W dniu 14.03.2023r. wpłynęło następujące zapytanie:

W dniu 15.03.2023r. wpłynęło następujące zapytanie

W dniu 16.03.2023r.wpłynęło następujące zapytanie

3.6 Klasa odporności pożarowej obiektu, klasa odporności ogniowej i stopień rozprzestrzeniania ognia elementów budynku

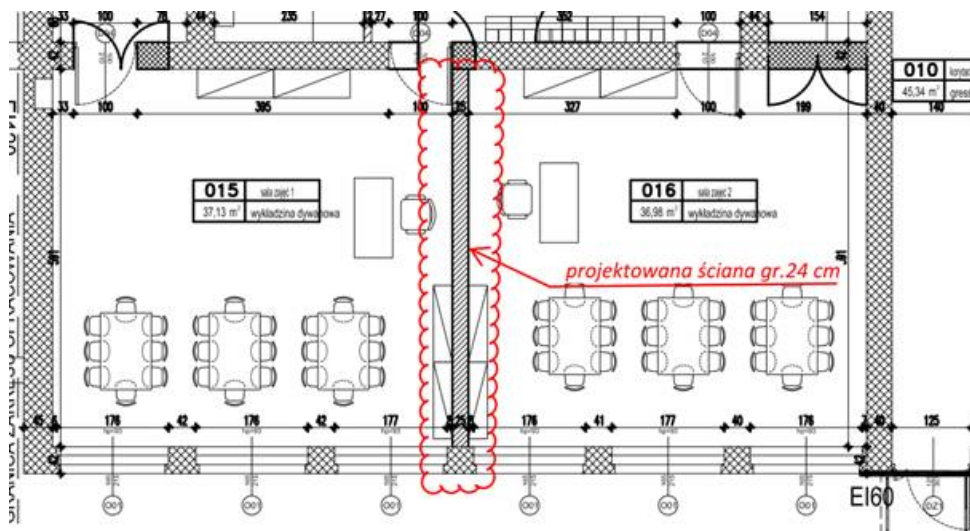
6. Jakie należy przyjąć zabezpieczenie ogniowe (jaka klasa odporności ogniowej) konstrukcji stalowej dachu? *Zgodnie z p. 3.6 opisu architektury*

Dla projektowanego budynku należy przyjąć klasę „D” odporności pożarowej.

Wymaganą klasę odporności ogniowej elementów pokazano w tabeli poniżej:

Klasa odporności pożarowej budynku	Klasa odporności ogniowej elementów budynku ^{5) 7)}					
	główna konstrukcja nośna	konstrukcja dachu	strop ¹⁾	ściana zewnątrzna ^{1), 2)}	ściana wewnętrzna ¹⁾	przekrycie dachu ³⁾
1	2	3	4	5	6	7
"D"	R 30	(-)	R E I 30	E I 30 (o ↔ i)	(-)	(-)

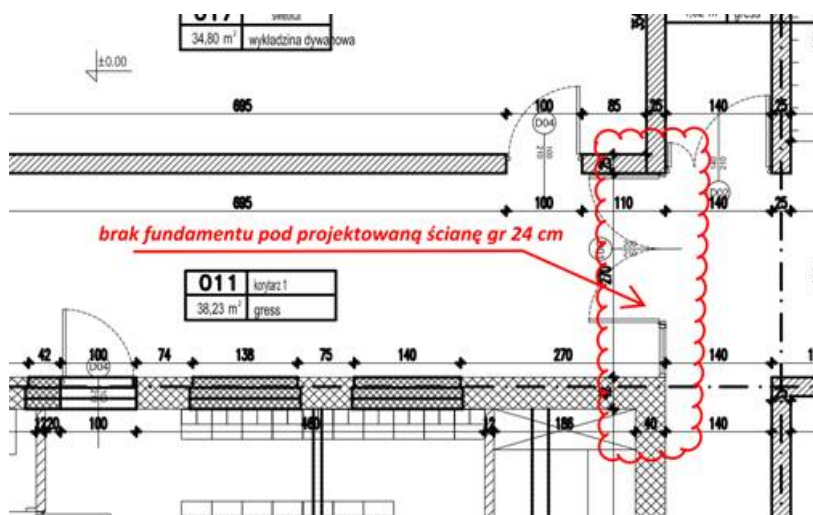
1. Prośba o uwzględnienie części PZT w przedmiarach oraz kosztorysie ofertowym – miejsca parkingowe, chodniki, opaska wokół budynku, trawniki. Dodatkowo proszę o podanie warstw budujących chodniki oraz miejsca parkingowe. Proszę też o podanie, czy nie należy gdzieś uwzględnić ewentualnych dróg dojazdowych.
Miejsca parkingowe i chodnik wg. oddzielnego drogowego zadania Inwestycyjnego, do potwierdzenia z Inwestorem. Opaskę należy zrealizować jako żwirową lub z płyt betonowych w ramach uporządkowania terenu wokół budowy budynku i placu budowy.
2. W projekcie konstrukcji nie uwzględniono fundamentów pod projektowaną ścianę gr.24 cm.

We wskazanym miejscu nie ma przecież ściany, jest witryna?

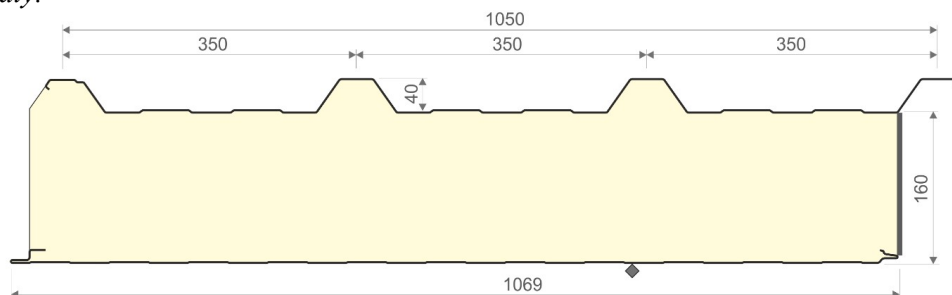
3. Prosimy o więcej wytycznych dotyczących płyt warstwowych dachu sali gimnastycznej (kolorystyka, grubość blachy, profilowanie, powłoka wykończeniowa itp.)

plyta dachowa warstwowa PIR, gr 16cm z rąbkami 4cm (razem 20cm), spadek 3.5%, kolor biały.

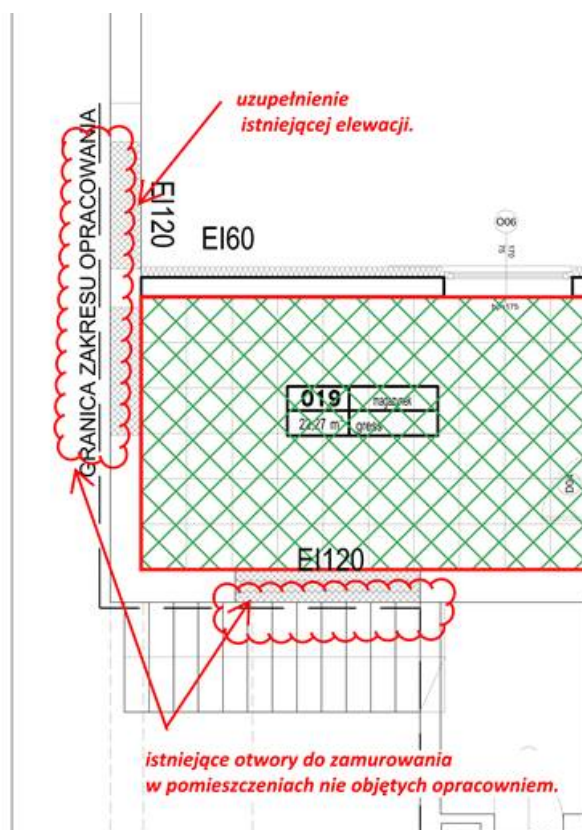
6. Czy Inwestor przewiduje naprawę spękań oraz czyszczenie ścian w istniejącej, remontowanej części budynku. Jeśli tak, to prosimy o uzupełnienie kosztorysu ofertowego oraz przedmiarów.

Z wizji lokalnej wynika, że nie ma takiej potrzeby. Należy natomiast przewidzieć uzupełnienia po wykonanych pracach instalacyjnych i montażowych.
